Nº TUA	TUA20230315000853
REQUERENTE	Infraestruturas de Portugal, SA
Nº DE IDENTIFICAÇÃO FISCAL	503933813
ESTABELECIMENTO	IP3 - Santa Comba Dão/Viseu
CÓDIGO APA	APA09213783
LOCALIZAÇÃO	Rua António Arranches Castelo Branco
CAE	52211 - Gestão de infraestruturas dos transportes terrestres

**Decisão sobre a Conformidade Ambiental do Projeto de Execução
(Anexo ao TUA)**

Designação do projeto	IP3 – Nó de Souselas (IC2) / Nó de Viseu (A25) – Duplicação / Requalificação Troço 3 - Santa Comba Dão/Viseu	
Tipologia do projeto	Anexo I, n.º 7 e) do Decreto-Lei n.º 151-B/2013, de 31 de outubro, na sua atual redação	
Enquadramento no regime jurídico de AIA	Artigo 1.º n.º 3, alínea a) do Decreto-Lei n.º 151-B/2013, de 31 de outubro, na sua redação atual	
Localização (freguesia e concelho)	Distrito de Viseu - Concelho Santa Comba Dão (Freguesia de São Joanino, União das freguesias de Santa Comba Dão e Couto do Mosteiro, União das freguesias de Treixedo e Nagozela) - Concelho de Tondela (Freguesia de Canas de Santa Maria, Freguesia de Molelos, Freguesia de Tonda, União das freguesias de Mouraz e Vila Nova da Rainha, União das freguesias de Tondela e Nandufe) - Concelho de Viseu (União das freguesia

Figura 1 – Localização do ponto de água subterrânea a incluir no programa de monitorização, perto do km 107+300.

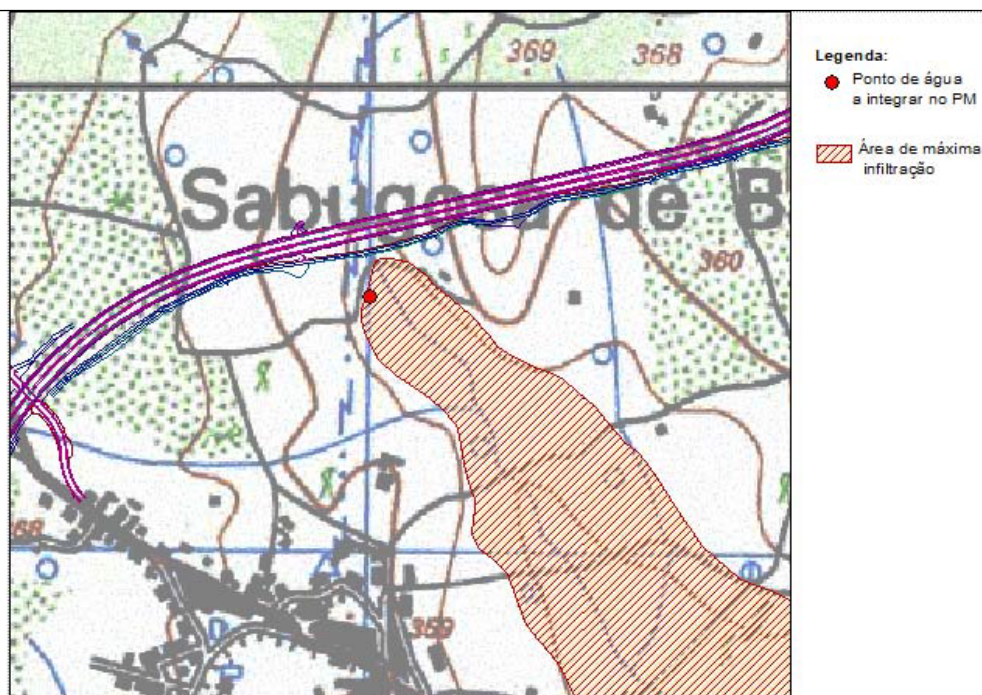
- Atualizar os pontos de amostragem de águas subterrâneas propostos, nomeadamente a mina de água existente na Quinta do Vale Salgueiro localizada entre o km 113+520 e o km 113+560, e a captação localizada perto do km 107+300 que se encontra numa área de máxima infiltração (localização obtida a partir da informação geográfica que acompanha o RECAPE).

- Em termos de frequência de amostragem, na mina de água existente na Quinta do Vale Salgueiro, a monitorização do caudal e do parâmetro Sólidos Suspensos Totais (SST) deverá ter uma periodicidade quinzenal enquanto decorram trabalhos de construção neste local.
